Parc solaire photovoltaïque de Daumeray

Soleil du Midi Développement

**Mémoire en réponse à la demande de compléments au dossier
n°004962-KKP**

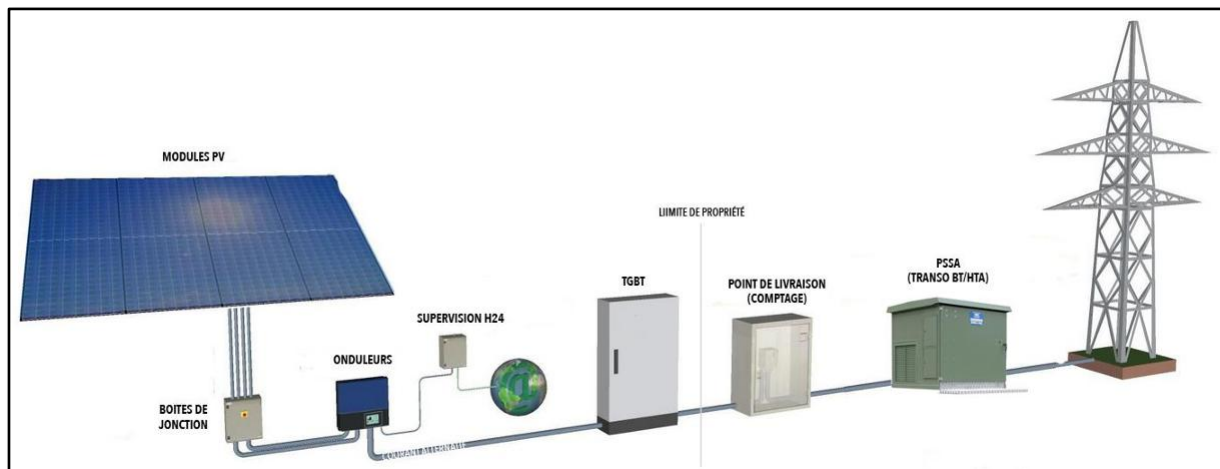
Préciser la technologie des panneaux et les raccordements internes prévus.

Indiquer également les travaux de tranchées et, le cas échéant, l'éclairage.

Les modules photovoltaïques seront composés de cellules de silicium poly ou mono cristallin. Les modules seront installés sur structures en acier galvanisé fixées sur pieux battus, avec une inclinaison de l'ordre de 15° et une hauteur maximale de 2,34 m. L'espacement entre les rangées sera de 3,35 m pour éviter l'ombrage hivernal et permettre la circulation des engins de maintenance (cf. plan de masse).

Ils auront chacun, selon les constructeurs, une puissance d'environ 590Wc et des dimensions d'environ 2,335 m x 1,134 m pour un poids de 33 kg. Ils sont ensuite assemblés par table en format 2V7 : 2 modules à la verticale pour une rangée de 7 modules, soit 14 modules par table.
